RESOLUCION No.

20200925133665124111875 RESOLUCIONES Septiembre 25, 2020 13:36 Radicado 10-001875	 MAYORÍA METROPOLITANA Valle de Aburrá
--	---

"Por medio de la cual se otorga un permiso de ocupación de cauce"

CM 10-04-21578

Perfil del flujo en la quebrada La Honda, condiciones actuales.

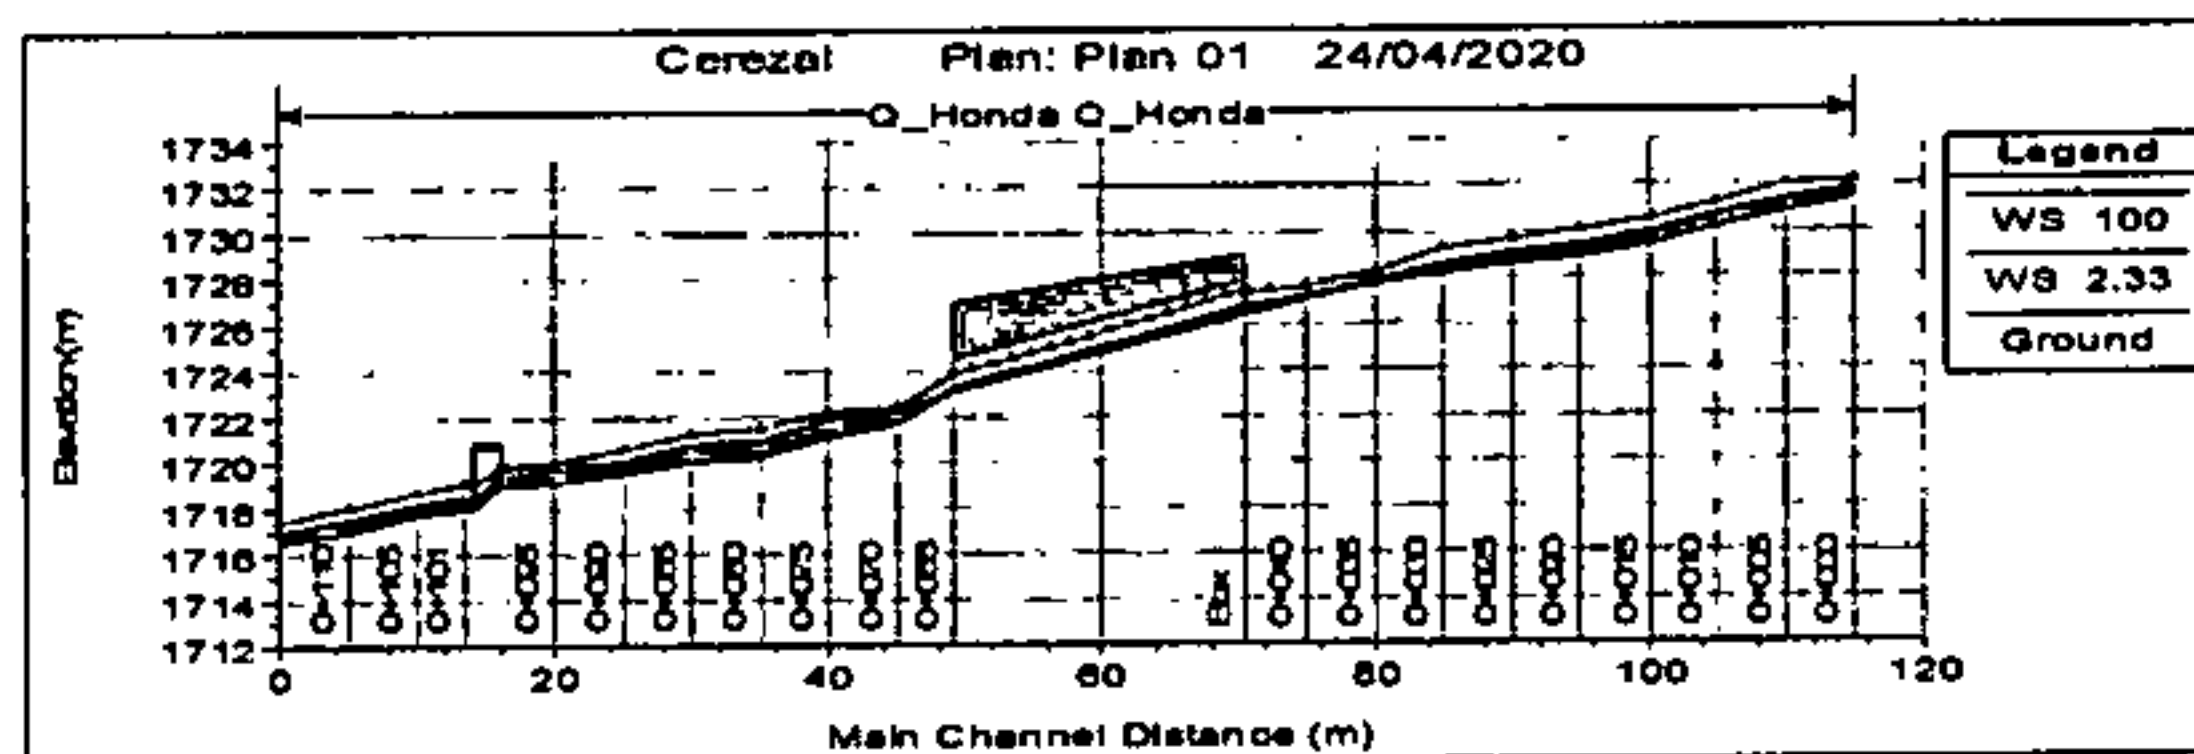
<p>Perfil del flujo: De acuerdo a los resultados de la modelación hidráulica en condiciones bajo los escenarios antes y después de la obra, se tienen las siguientes observaciones:</p>					
<p>* Para el tramo de estudio, se presentan valores máximos de velocidad de 6,92 m/s y 8,83 m/s</p>

DESCRIPCIÓN	Se Acepta	No se Acepta
<p>para los caudales con periodos de retorno de 2.33 y 100 años, respectivamente, cuyos valores medios fueron de 4,09 m/s y 5,69 m/s. Estos valores se consideran altos teniendo en cuenta la pendiente del fondo del canal, la cual supera el 10%, por lo cual se refleja la magnitud de la velocidad del flujo, y que en general, puede causar procesos de socavación importantes como los evidenciados en la base del muro en gavión y en concreto ciclópeo.</p> <ul style="list-style-type: none"> • Con relación a la profundidad del flujo, se presentan valores máximos de 0,84 m y 1,28 m y valores medios de 0,50 m y 0,97 m, para los caudales con periodos de retorno de 2.33 y 100 años respectivamente. • Con lo anterior y debido a la conformación del canal, no se presentan zonas de desbordamiento o inundación, es decir, el flujo se mantiene dentro de la sección transversal, por lo tanto el canal presenta capacidad hidráulica para el paso del máximo caudal de diseño. <p>Por tanto, se considera que la obra es viable y no genera afectación ambiental a la dinámica del cauce de estudio.</p> <p>X2: Dimensiones obras La intervención proyectada consiste en la construcción de llaves anti socavación en concreto ciclópeo, en el fondo de la quebrada, ubicadas por debajo de los muros laterales de 13 m de longitud, las cuales contarán con una profundidad de 1,20 m por debajo del lecho y 0,80 m de ancho.</p> <p>X3: Según las observaciones realizadas, se considera que el análisis efectuado es pertinente y por tanto el estudio hidráulico es aceptado como soporte al trámite solicitado.</p>

Una vez revisado el estudio hidráulico, se encontró bien realizado y calculado mediante metodologías conocidas, presentando resultados satisfactorios y coherentes, por lo cual se acepta el diseño realizado así como las obras requeridas.

Obra anti socavación

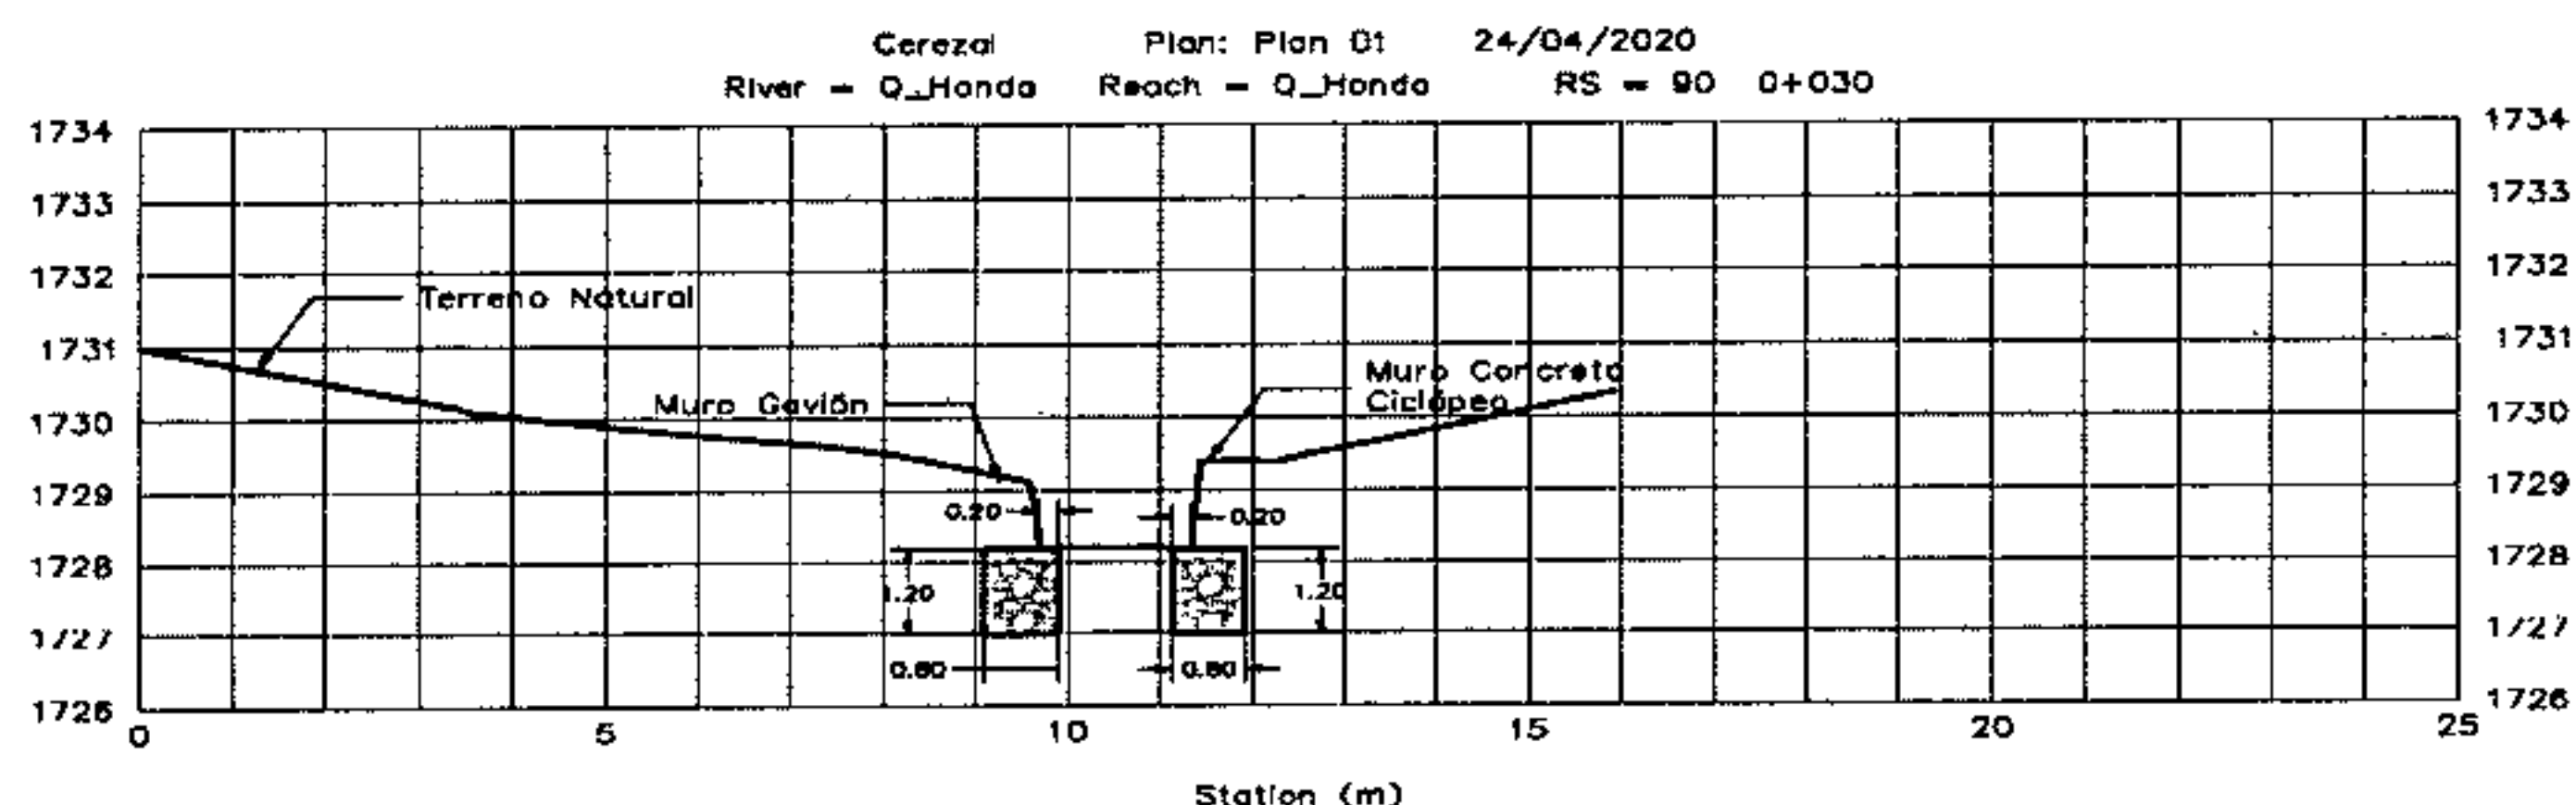
Debido a la problemática presentada en la zona donde se encuentran los muros de protección sobre ambos márgenes de la quebrada La Honda, al interior de la urbanización Cerezal (muro en gavión margen izquierda y muro en concreto ciclópeo margen derecha), se requiere la implementación de obras mitigación que detengan el proceso de socavación evidenciado en la base de estas estructuras y con ello brindar un mejoramiento en su estabilidad.

Se plantea entonces, la construcción de dos llaves de control de socavación con las siguientes características:

Llaves anti socavación en concreto ciclópeo en el fondo de la quebrada, ubicadas por debajo de los muros laterales (muro en gavión margen izquierda y muro en concreto ciclópeo margen derecha), con una profundidad de 1,20 m por debajo del lecho y 0,80 m de ancho, de los cuales se plantea ubicar 0,20 m hacia el cauce de la quebrada. El concreto ciclópeo deberá contar con una proporción de 60% en piedra y el concreto de una resistencia mínima de 21 Mpa.

Según la localización del muro en gavión para la margen izquierda de la corriente y muro en concreto ciclópeo para la margen derecha, las obras empalman con la estructura de encole – transición para el box culvert existente (muros en concreto reforzado con piso en concreto), donde los muros en gavión y concreto ciclópeo son obras de 13,0 m de longitud y 1,0 m de altura, que, para el muro en gavión, inicia en las coordenadas 835.903,96 Este y 1.174.650,68 Norte, y finaliza en 835.891,40 Este y 1.174.646,22 Norte, y para el muro en concreto ciclópeo, inicia en las coordenadas 835.903,20 Este y 1.174.652,52 Norte y finaliza en 835.890,96 Este y 1.174.648,20 Norte.

Sección transversal típica de las obras planteadas.

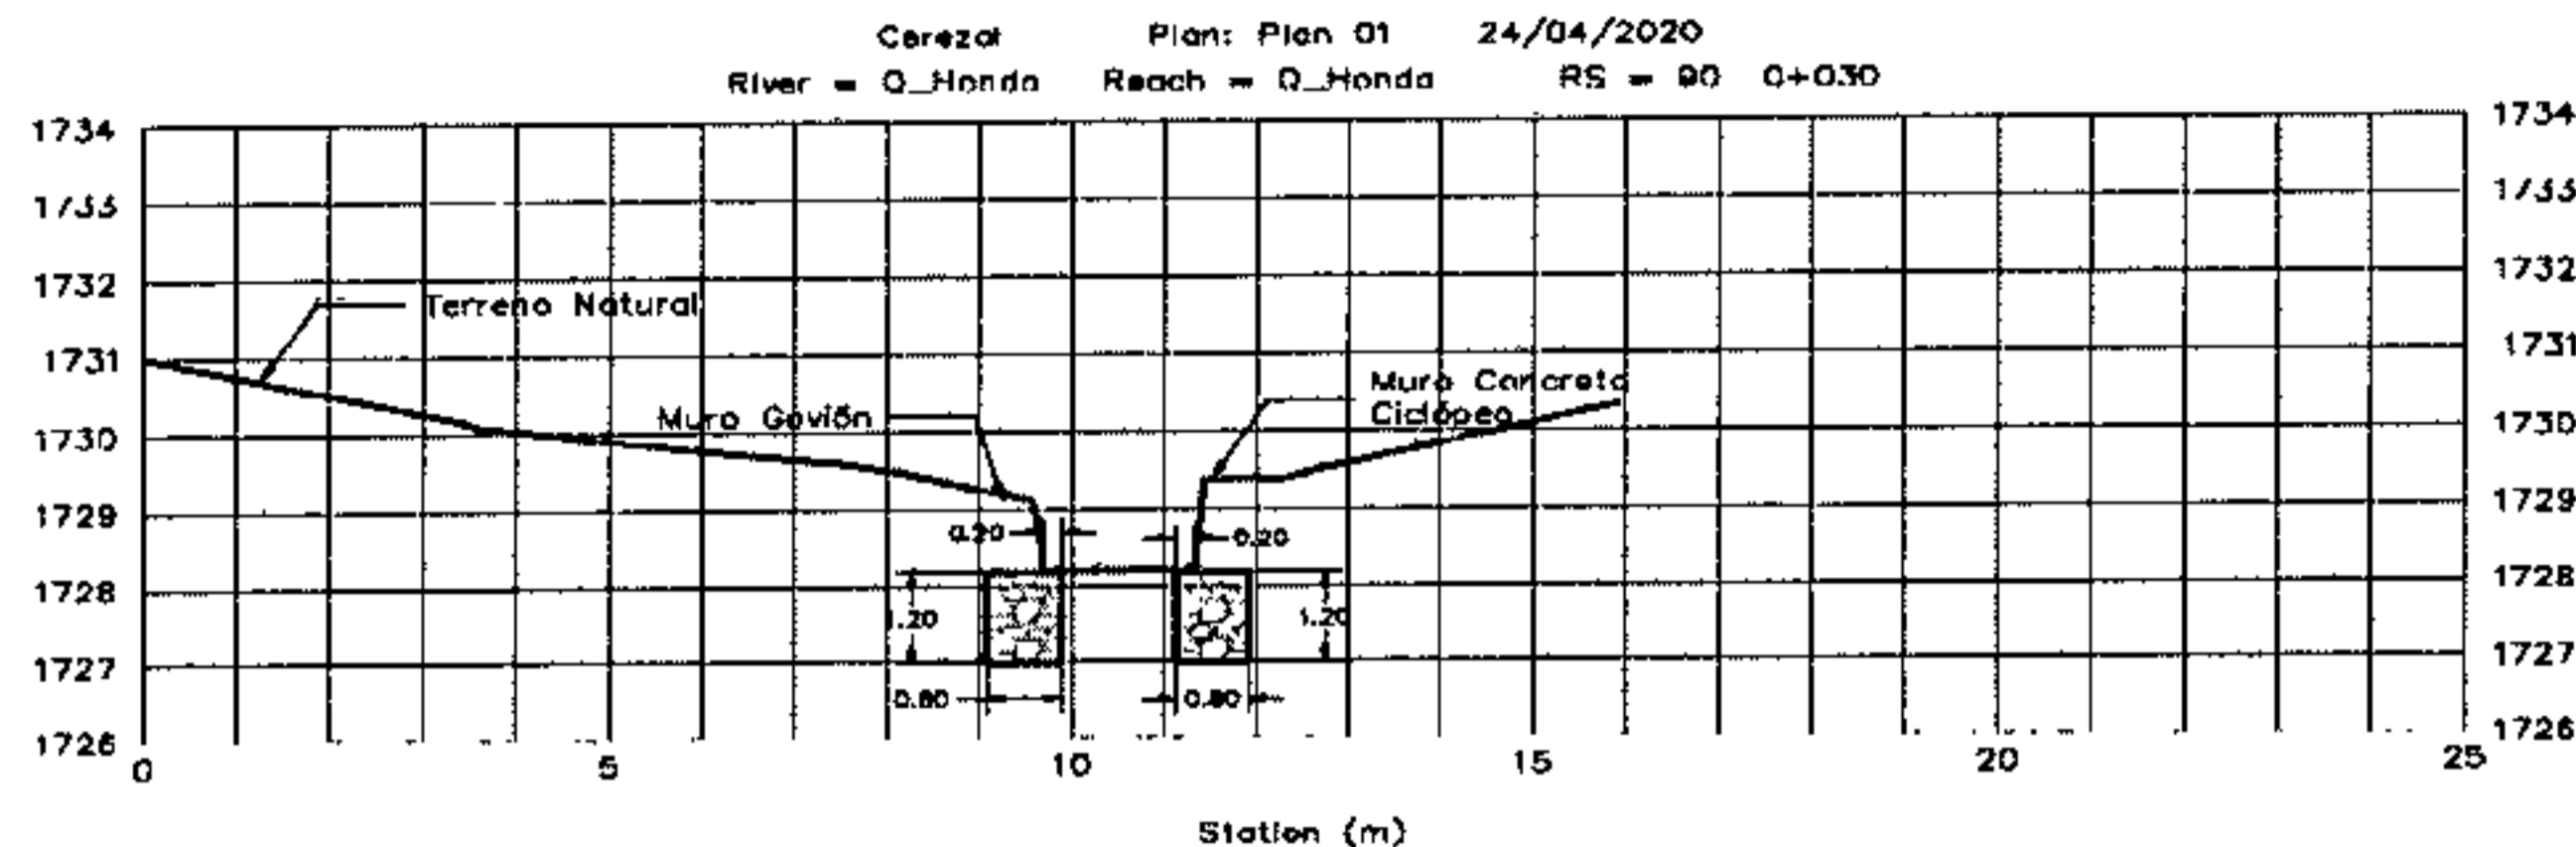
Otorgar a la Urbanización Cerezal P.H. el permiso de ocupación de cauce sobre la quebrada La Honda, para ser intervenida con la construcción de dos llaves de control de socavación en concreto ciclópeo en el fondo de la quebrada, ubicadas por debajo de los muros laterales (muro en gavión margen izquierda y muro en concreto ciclópeo margen derecha), con una profundidad de 1,20 m por debajo del lecho y 0,80 m de ancho, de los cuales se plantea ubicar 0,20 m hacia el cauce de la quebrada. El concreto ciclópeo deberá contar con una proporción de 60% en piedra y el concreto de una resistencia mínima de 21 Mpa.

Según la localización del muro en gavión para la margen izquierda de la corriente y muro en concreto ciclópeo para la margen derecha, las obras empalman con la estructura de encole – transición para el box culvert existente (muros en concreto reforzado con piso en concreto), donde los muros en gavión y concreto ciclópeo son obras de 13,0 m de longitud y 1,0 m de altura, que, para el muro en gavión, inicia en las coordenadas 835.903,96 Este y 1.174.650,68 Norte, y finaliza en 835.891,40 Este y 1.174.646,22 Norte, y para el muro en concreto ciclópeo, inicia en las coordenadas 835.903,20 Este y 1.174.652,52 Norte y finaliza en 835.890,96 Este y 1.174.648,20 Norte, en inmediaciones de la urbanización Cerezal, ubicado en zona urbana del municipio de Envigado, barrio Zúñiga, Calle 23 Sur N° 15 – 175. Los diseños y especificaciones técnicas se presentan en el título OBRAS REQUERIDAS de este documento y en los anexos entregados como soporte al trámite. Dichas especificaciones se
